Montanaro, 5 ottobre 2025

**OGGETTO:** Interrogazione consiliare n. 06/2025 ai sensi dell'art. 13 del Regolamento per il funzionamento del Consiglio Comunale.  
**Piazzale del Cimitero.**

COMUNE DI MONTANARO - Prot 0008540 del 11/09/2025 Tit I Cl 6 Fasc

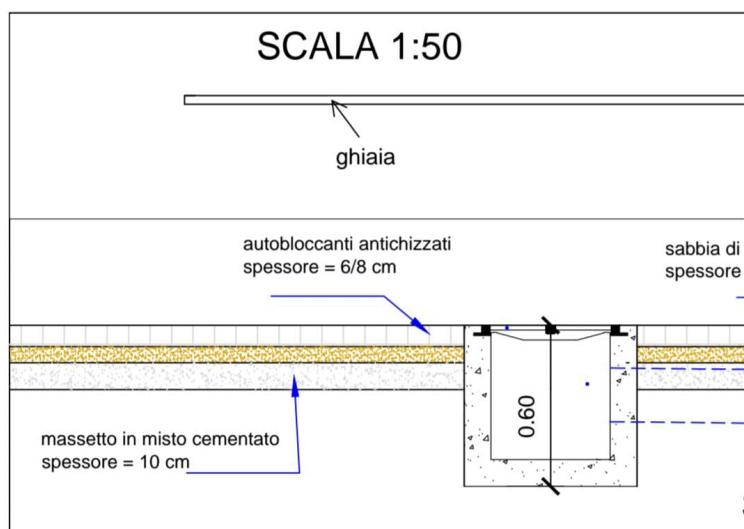
- dalla planimetria trasmessa, approvata dalla Giunta Comunale, si evince che i cordoli in cemento erano previsti "a raso" e non emergenti dal piazzale come in realtà sono stati poi realizzati (vedasi figura seguente);

- anche per gli autobloccanti si evincono discrasie, sia nella planimetria, sia nella relazione di progetto. Nella planimetria trasmessaci dopo l'accesso agli atti, risulta questo:

1. di conoscere quali siano stati gli atti amministrativi approvati che hanno comportato una variante al progetto approvato, dal momento che i lavori eseguiti risultano diversi (vedasi gli autobloccanti ed i cordoli in cemento non a raso);
2. in caso di mancanza degli atti amministrativi di variante, quale sia la volontà della Giunta Comunale in merito ai cordoli in cemento non a raso, pericolosi per i cittadini ed ingombranti per le auto in fase di parcheggio.
